改善箇所説明図

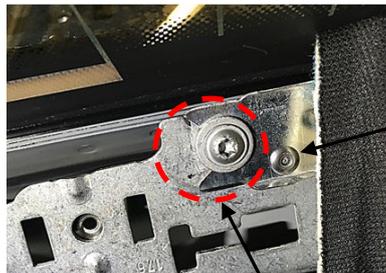
ルーフライニングにおいて、Cピラー固定用ホルダーの設計が不適切なため、ホルダーの固定が不十分である可能性がある。そのため、衝突事故等でサイドエアバッグが作動した際に、ホルダーが外れ乗員が負傷するおそれがある。

全車両、ルーフライニングのCピラー固定用ホルダーをリベットで固定する。

識別：作業完了車は、左フロントドアのロウヒンジのボルト(頭)に白ペイントを塗布する。
